**Avis délibéré de la mission régionale d'autorité environnementale
sur le parc photovoltaïque de Cressin-Rochefort porté par la
société Solarhona sur la commune de Cressin-Rochefort (01)**

Avis n° 2023-ARA-AP-1592

Avis délibéré le 16 octobre 2023

Figure 2: Cartographie des habitats sur les ZIP sud (source étude d'impact)

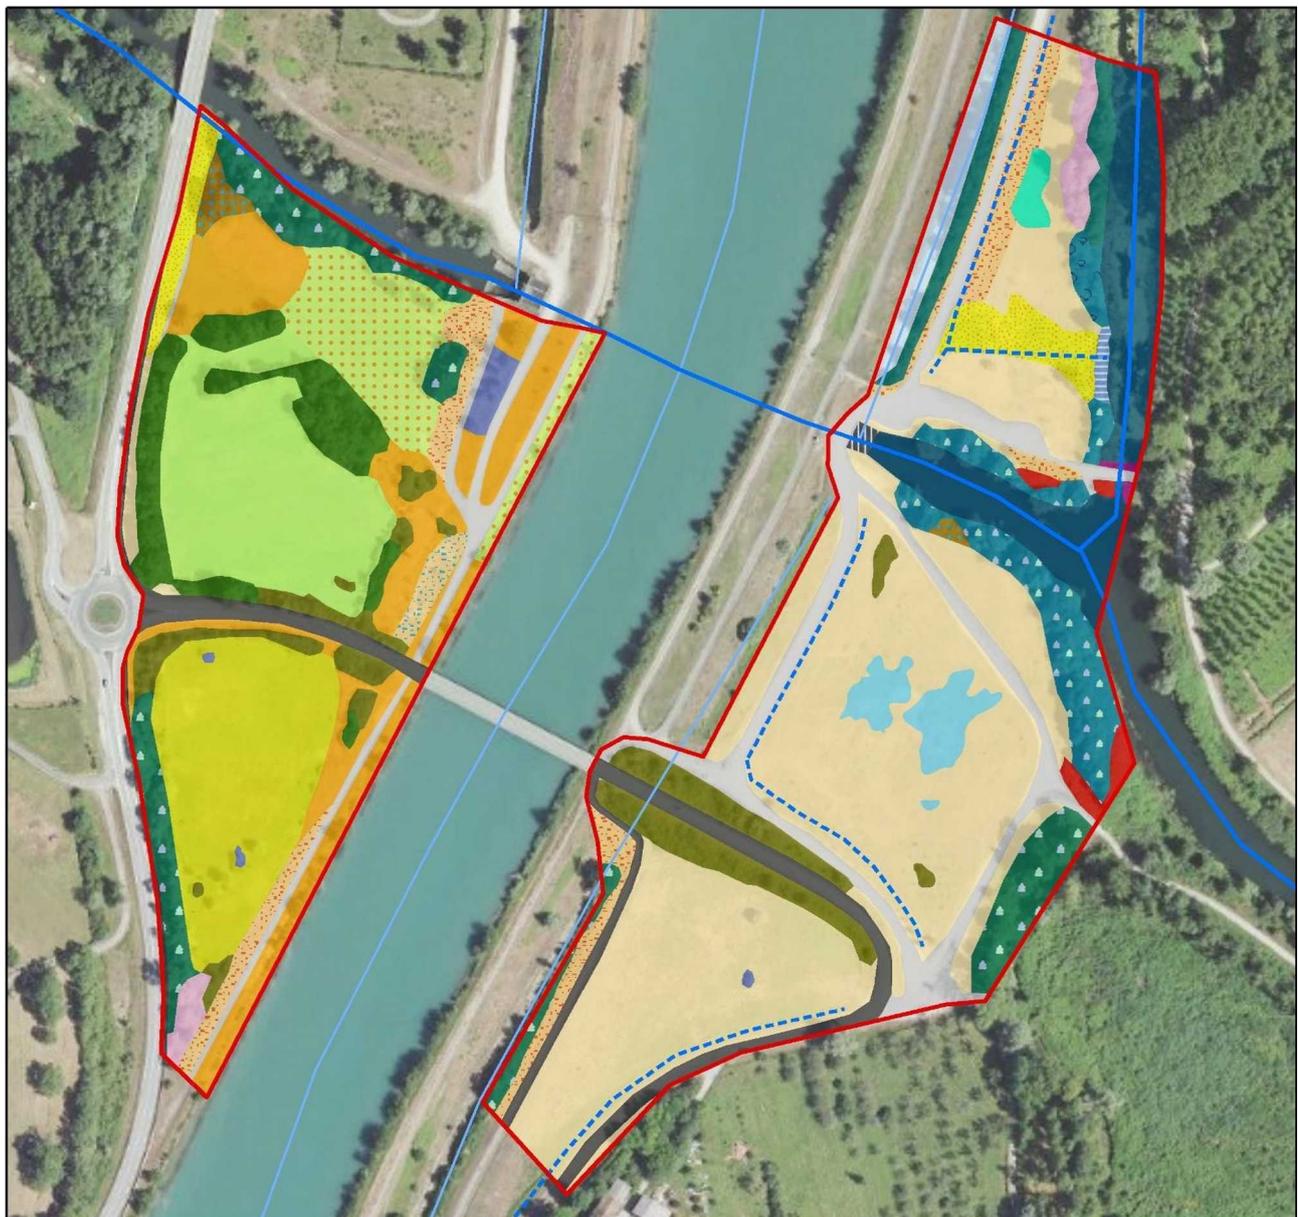
Les cartographies ci-après illustrent les enjeux précités sur les différentes zones du projet

L'Autorité environnementale recommande de reconsidérer le niveau d'enjeu environnemental des espèces contactées qui apparaît sous évalué, au regard des habitats en présence sur le site, où un grand nombre d'espèces sont protégées.

Figure 3: Cartographie des habitats sur la ZIP nord (source étude d'impact)

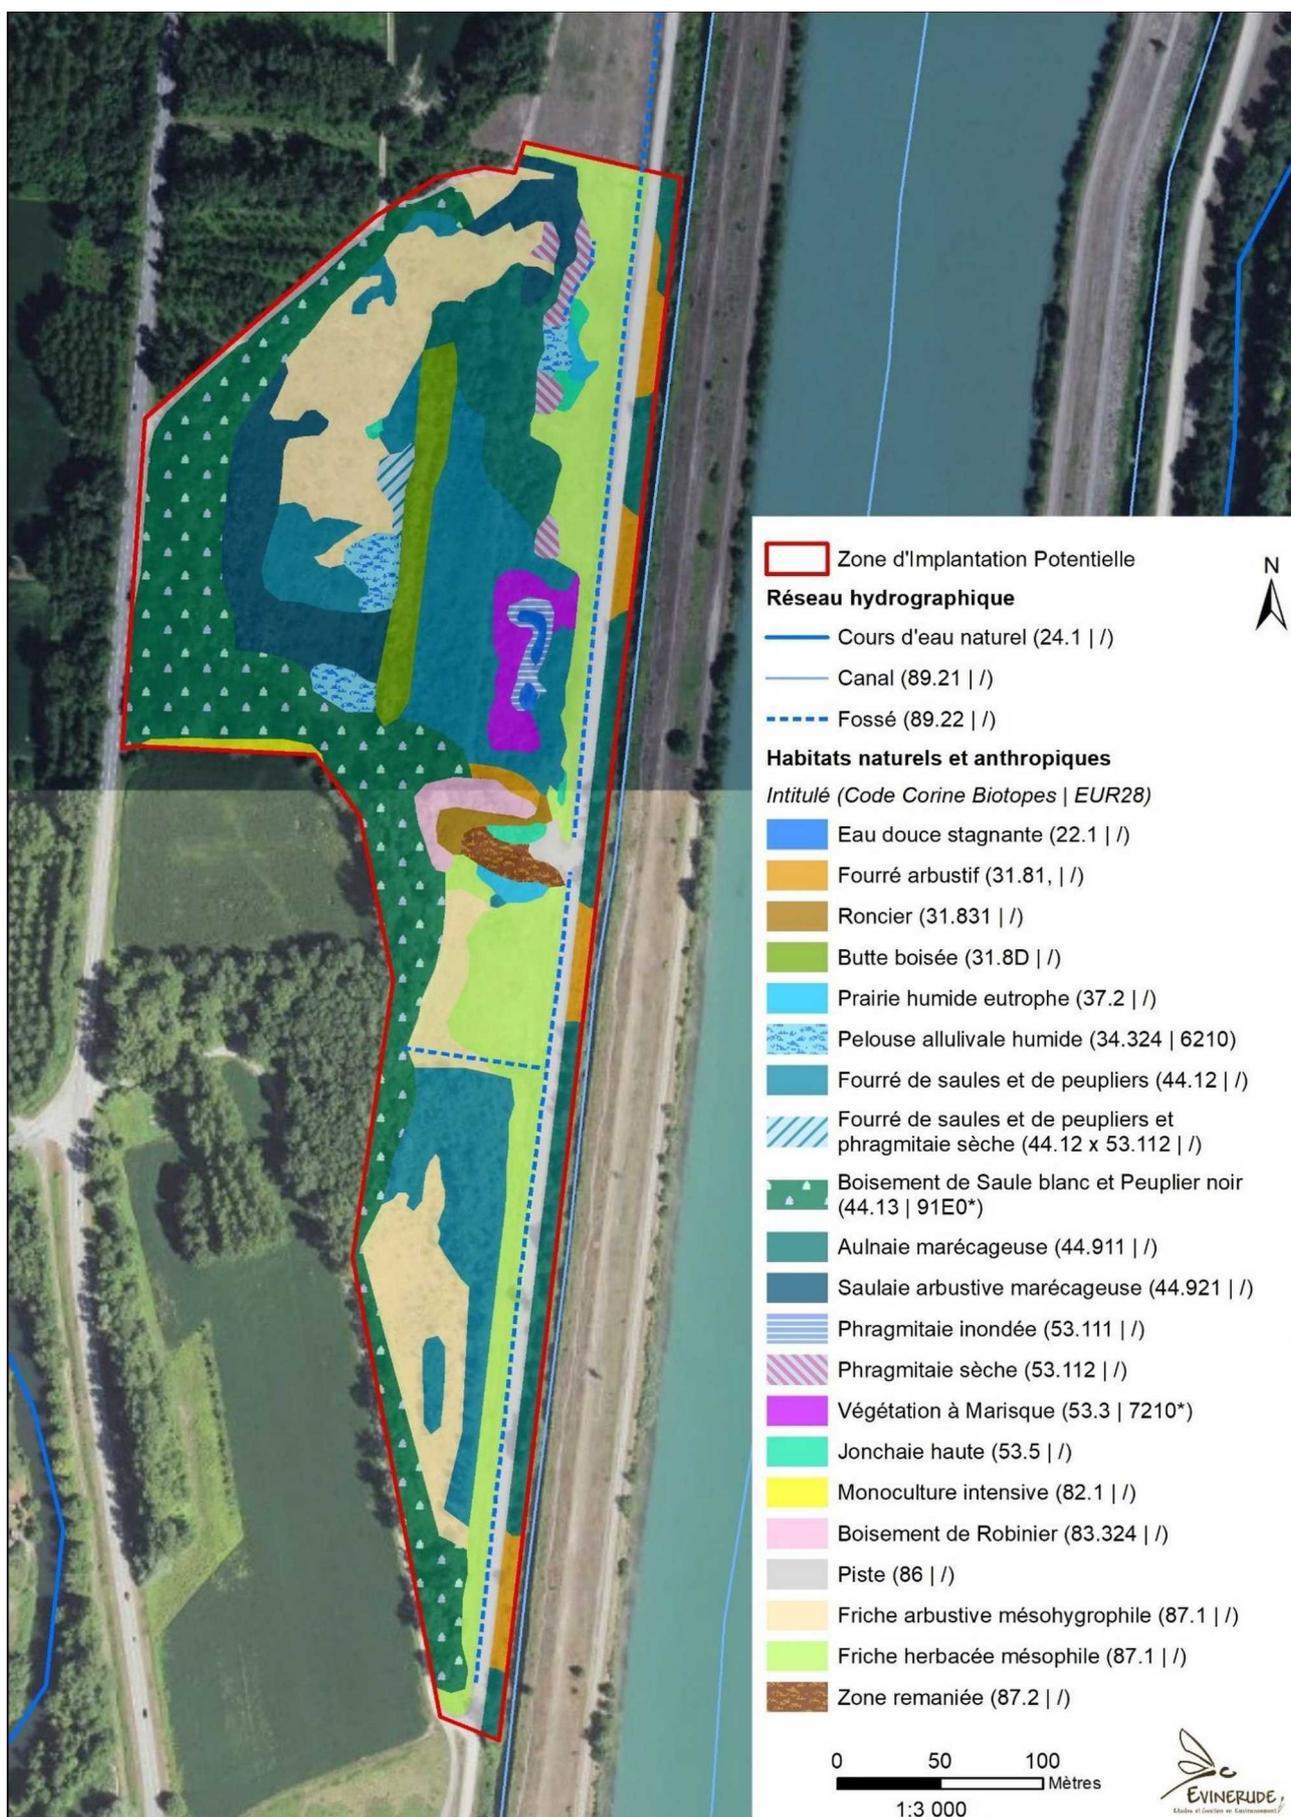
La cartographie ci-après (figure 3) illustre les habitats recensés sur la zone d'implantation nord du projet, qui a été abandonnée au regard des enjeux en présence.

Figure 6: Plan de situation de l'emprise clôturée du projet (source : dossier de permis de construire).

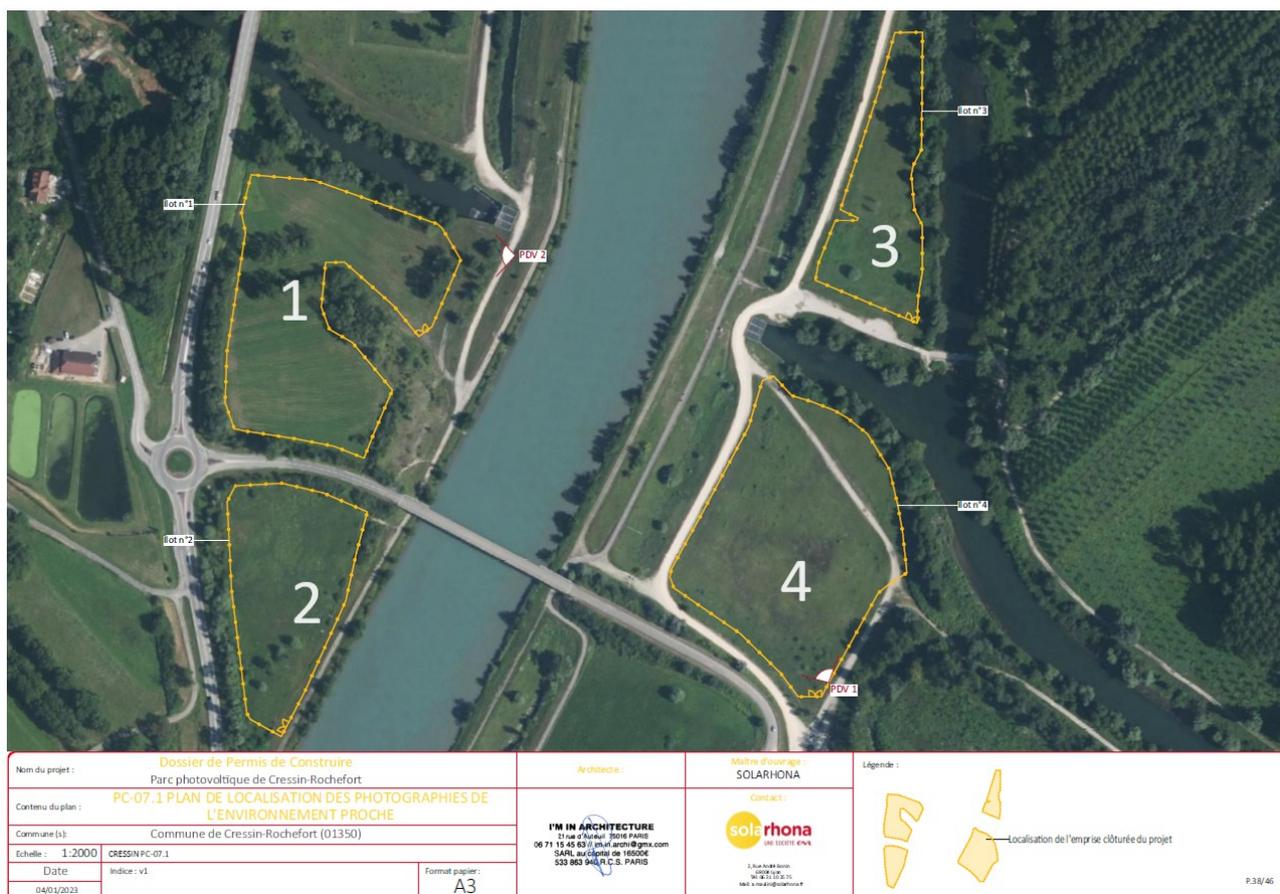
Parmi les quatre îlots, le premier est localisé dans le PPE de ces puits et à proximité directe du périmètre de protection rapprochée (PPR). Le deuxième îlot se situe en dehors de ces périmètres, le troisième dans le PPE et le quatrième aussi pour une grande partie. Le poste de livraison / transformation situé au sein de l'îlot quatre se situe donc aussi dans un PPE, là où celui de l'îlot 2 en est exclu. La proximité des nappes affleurantes dans le secteur²⁹ implique que l'îlot 1 est particulièrement sensible aux travaux. Des mesures devront être prises pour limiter d'éventuels risques de pollution.

L'Autorité environnementale recommande d'exposer précisément quels sont les éléments susceptibles de créer des impacts sur la ressource en eau potable lors des phases de chantier et d'exploitation et de définir les mesures d'évitement ou réduction de ces incidences.
